ENQUÊTE PUBLIQUE

relative à la MODIFICATION #1 du Plan Local d'Urbanisme Intercommunal (PLUI) de la Communauté de communes de SEMUR-EN-BRIONNAIS

RAPPORT D'ENQUÊTE

Commissaire enquêteure : Séverine LASSERRE

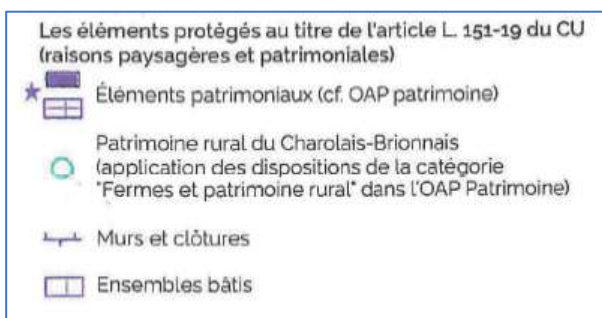
Le règlement graphique est également clarifié avec la mise en place d’étoiles violettes numérotées et de « symboles surfaciques » (*rond vert non cité et non numéroté*).

⇒ Cette clarification n’est, *a posteriori*, pas aboutie (page 21) car les étoiles et les symboles surfaciques n’ont pas été compris par le public entendu. Il eut été utile ici de placer un extrait de la légende du plan de zonage (*pièce 3-0 cf. ci-contre*) pour mieux comprendre l’intérêt de ces identifications et d’indiquer précisément à quoi correspondent ces 4 symboles : les 3 éléments violets (*étoile, rectangle foncé, quadrillé*) et le rond vert.

Emplacement réservé n°3			
N°ER	Objet	Surface ou largeur de plateforme	Bénéficiaire
ER03	Aménagement d'une zone de stationnement en sol stabilisé sans imperméabilisation	1 802 m ²	Commune de Briant

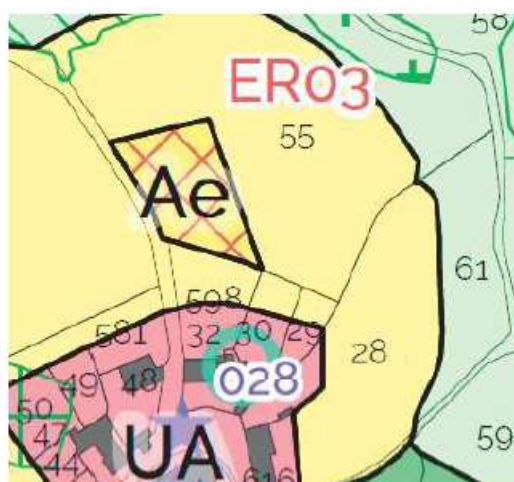
Un zoom sur le plan de zonage identifie l'ER mais il faut se référer au plan général communal pour situer le projet sur la commune et connaître précisément le zonage concerné. Son objet, sa surface et son bénéficiaire (*la commune ou la CCSB*) sont mentionnés.

En 2020, les communes étaient bénéficiaires de 19 emplacements : 2 ont été supprimés et 1 réduit tandis que 8 ont été ajoutés, portant le total à 25. Sans compter ces 2 emplacements supprimés, la surface était alors proche de 27 000 m², ce projet de modification la porte à 49 500 m², soit presque le double, deux projets d'aménagement de zone humide totalisant presque 18 500 m², cf. page 32.

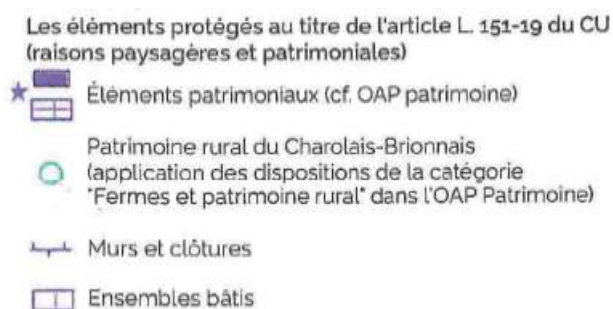
M. André (RD0105), s'interroge notamment sur le règlement graphique, quelle est la différence entre les bâtiments identifiés par des étoiles violettes ("éléments patrimoniaux") et les ronds verts ("Ferme et patrimoine rural") : critères d'identification, contraintes de rénovation ?

Les deux correspondent à des typologies de patrimoine différentes. Mais l'identification est la même et il n'y a pas de contrainte nouvelle apportée, l'OAP patrimoine s'appliquant déjà à tout bâti ancien de la commune.

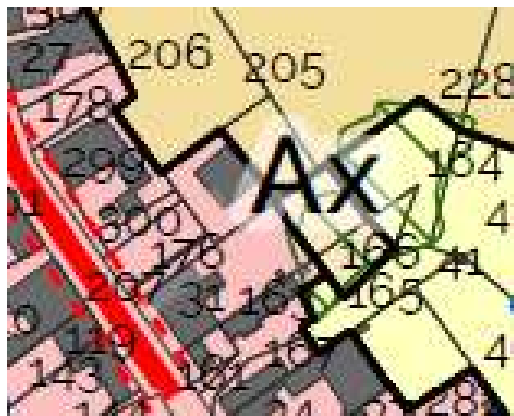
M. Cyril Vichy (RD05-1) demande un ajustement du tracé du **STECAL Ax** pour étendre son activité d’artisan : il souhaiterait que la zone inclue la parcelle 345 et non la parcelle 344 (son habitation située en zone N, ce qui lui convient)

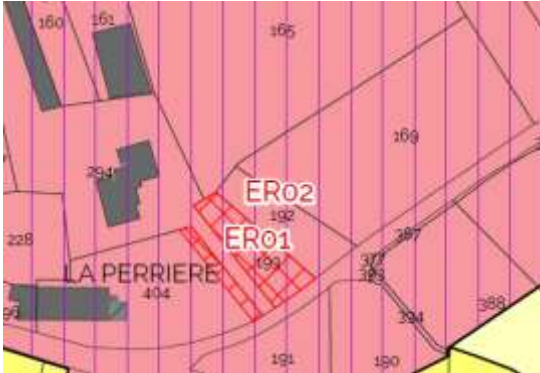
M. Jean-Louis Berry (RD06) se dit consterné par la situation des parcelles AB5 et AB3.

Il constate la suppression d'un Emplacement Réservé sur la parcelle AB5. Ce qu'il apprécie.

Il demande que l'**ER01** pour agrandir le cimetière soit levé (le cimetière occupe aujourd'hui la parcelle 4) et m'explique que cet agrandissement n'est pas nécessaire.

Quelle suite comptez-vous donner à cette demande ?

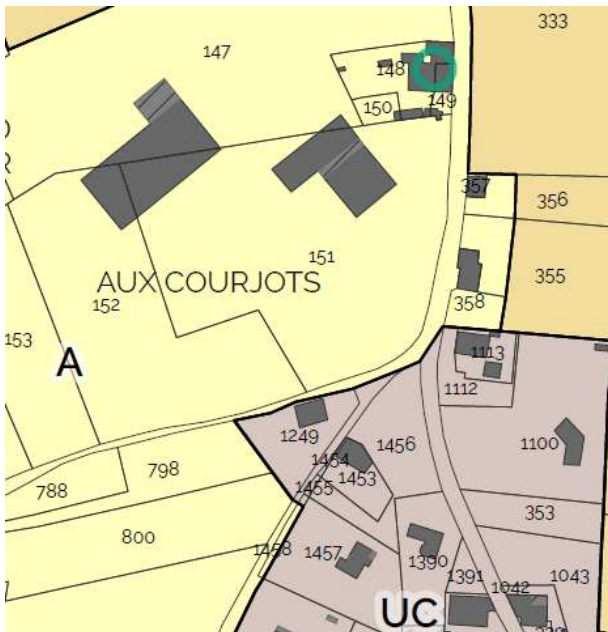
M. Paul de Launay (RD02) souligne par courriel 3 incohérences du précédent PLUI qui seraient à corriger dont l'obligation de déclarer ses dépendances, pour une éventuelle réhabilitation et la couleur des volets et huisseries où le blanc est interdit.

Il n'y a pas d'obligation de déclarer ses dépendances. Le PLUI cherche, au contraire, à simplifier la transformation du bâti non agricole en logements.

Les couleurs découlent de la charte paysagère du SCOT et avaient fait l'objet d'une étude de colorimétrie lors de la mise en place du PLUI. La présente **modification** n'en modifie pas les principes. Il sera proposé de simplifier le tableau de concordance des couleurs. La CCSB rappelle que l'ABF dans son périmètre peut imposer d'autres couleurs.

St Bonnet de Cray – Périmètre de réciprocité

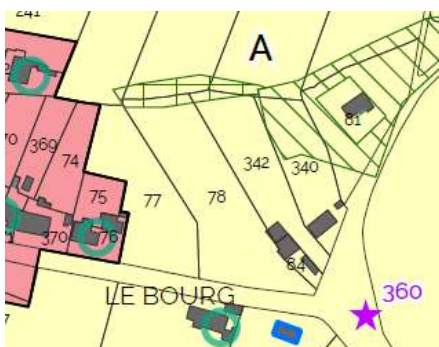
MM. Jean-Paul Alix et sa sœur Marie-Christine déposeront 4 contributions (RD08 ; RD09 ; RD12 ; RD27). Sa demande concerne une éventuelle extension de son exploitation (parcelle 1154). Cela serait-il incompatible dans le projet de règlement du PLUi si les constructions identifiées sur les parcelles 666 et 601/602 en **changement de destination** devenaient des habitations ? Le **“périmètre sanitaire”** ou « périmètre de réciprocité » de 100 m imposés aux exploitations agricoles par le règlement s’appliquerait-il ici ?

M. Alix recherche la meilleure solution pour poursuivre et développer l’activité agricole sans gêner le voisinage.

Quelle réponse apporter pour concilier un potentiel de développement d’activité agricole et la proximité des habitations ?

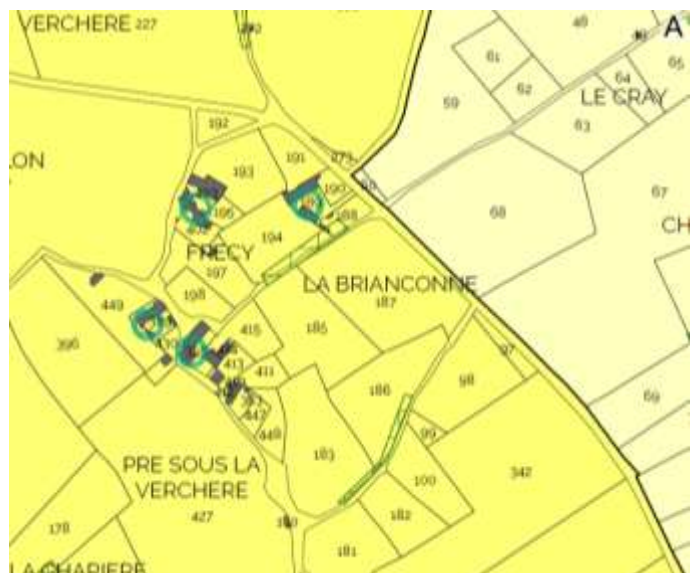
M. Paul de Launay (RD02) souligne par courriel 3 incohérences du précédent PLUI qui seraient à corriger dont l'absence de zone constructible dans les petits villages, dont Varenne.

Mme Emmanuelle Polette demande un **changement de zonage** pour le jardin de ses parcelles 41 et 42 (et éventuellement 14) de AP vers NL (*usage de jardin ou touristique*) à Briant.

Concernant l'absence de zones constructibles, ce n'est pas le cas. Les zones U sont des zones constructibles. La procédure de modification ne permet pas d'ajouter des zones constructibles (il faut une révision). De plus, le PLUI doit intégrer les orientations du SCOT qui classe ses villages avec peu de développement en raison de l'absence de services /commerces /équipements en densité suffisante.

A ce stade il n'est pas possible d'ajouter de nouveaux STECAL sans repasser devant la CDPENAF ce qui n'est pas prévu à ce stade de la procédure. Cela pourra être envisagé ultérieurement avec un projet et une nouvelle évolution du PLUI.
